**OGGETTO:** Dlgs 152/06 smi e LR 04/2018 smi

Procedura per il rilascio del Provvedimento Autorizzatorio Unico Regionale e del provvedimento di Valutazione di Impatto Ambientale volontario relativi al progetto di realizzazione di impianto eolico denominato "Parco Eolico Monte Croce di Ferro", localizzato in Loc. Monte Croce di Ferro nel comune di Borgo Val di Taro (PR), proposto da Borgotaro Wind Srl.

Con la presente si trasmettono le evidenze e/o richieste di chiarimenti ed approfondimenti emerse a seguito delle integrazioni pervenute e/o della prima seduta di Conferenza di Servizi decisoria per il procedimento di cui all'oggetto, tenutasi il 19 luglio 2023 e nel qual caso completano quanto già emerso in quella sede:

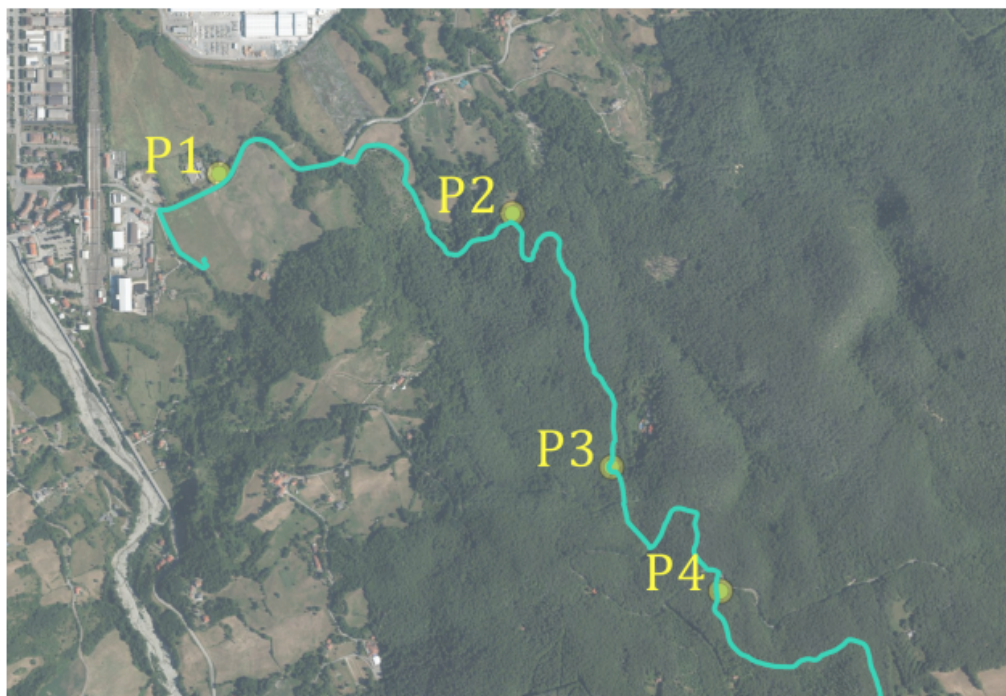
Si chiede quindi di sviluppare il calcolo relativo alla DPA del cavidotto a 30 kV, nella configurazione a tre terne, specificando la portata in regime permanente ai sensi della norma CEI 11-17. Dovranno inoltre essere presentate su cartografia in scala adeguata delle tavole che evidenzino come la DPA così calcolata non interferisca con edifici o luoghi a permanenza prolungata di persone. Da un'analisi preliminare svolta da Arpae sovrapponendo lo shapefile del cavidotto su una base cartografica di ortofoto del 2020, risultano almeno 4 punti specifici, riportati nella figura seguente, per cui si ritiene necessario effettuare un approfondimento specifico.

A questo proposito risulta utile precisare che le aree di pertinenza prossime agli edifici devono essere equiparate a luoghi a permanenza prolungata di persone, pertanto nel caso in cui occorressero tali interferenze, sarà necessario modificare localmente il tracciato previsto del cavidotto; tale approccio deve applicarsi anche a ruderi/abitazioni diroccate nel momento in cui sussistesse ancora un diritto del proprietario al ripristino dell'area.

In merito al punto P1, sulla base di quanto contenuto negli elaborati "POR-Tav.5.1\_rev01.pdf" e "POR-Tav.5.2\_rev01.pdf", tale punto sembra risultare al di fuori della DPA generata dalle infrastrutture di rete a 132 kV; tuttavia le DPA in questione, almeno per quanto risulta dalla relazione tecnica CEM opere di rete elaborato "POR-R.4\_rev01.pdf", sono state calcolate senza il contributo del cavidotto in media tensione.

*Punti per cui si chiede al Proponente di fornire un dettaglio cartografico che evidenzi la non sovrapposizione tra DPA del cavidotto a 30 kV e le abitazioni circostanti, comprese eventuali aree di pertinenza. Il punto P1 si trova in corrispondenza dell'edificio indicato dal n. 190 nell'elenco di ricettori relativi all'impatto acustico, il punto P2 in corrispondenza del n. 247 e il punto P4 in corrispondenza del n. 29. L'edificio di cui al punto P3, visibile dalle ortofoto, non è indicato come ricettore nella documentazione relativa all'impatto acustico; in questo caso il ricettore più vicino è costituito dal n. 151.*

Si chiede quindi di calcolare la DPA complessiva in corrispondenza del punto P1, aggiornare gli elaborati, e fornire un dettaglio in scala opportuna da cui risulti evidente la non intersezione della DPA con l'edificio e le aree di pertinenza di cui al punto P1.
